Universidad Nacional Autónoma de Honduras  
Secretaría Ejecutiva de Administración de Proyectos de Infraestructura  
SEAPI

ACLARACIÓN No. 5

LPN No. 01-2016-SEAPI-UNAH

"CONSTRUCCIÓN EDIFICIO 1847, CIUDAD UNIVERSITARIA"

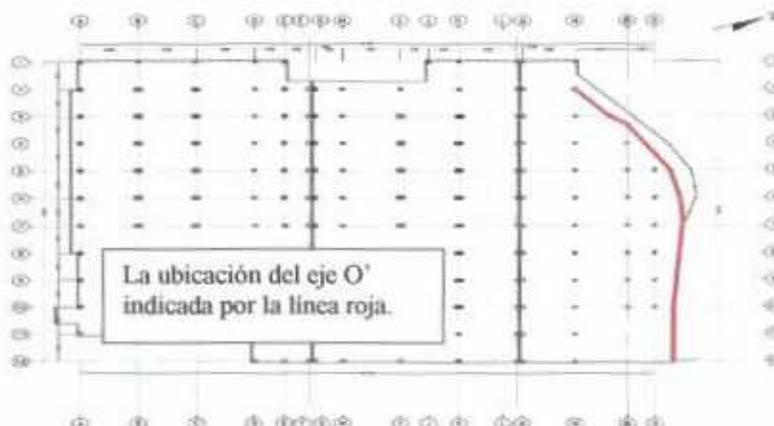
*En el plano ES-11 la viga entre los ejes B y C del nivel 0.00 desde el eje 2 hasta el eje 9 las dimensiones de la viga son 60x120cm y en el plano ES-36 las dimensiones de la viga son de 40x60cm. Favor aclarar.*

R. La dimensión de la viga sobre el eje "9", entre los ejes "B" y "C" para el primer nivel es de 40cm x60cm tal y como se muestra en el marco estructural del plano ES-36 y en el plano MES-11 enviados en la ENMIENDA No. 5.
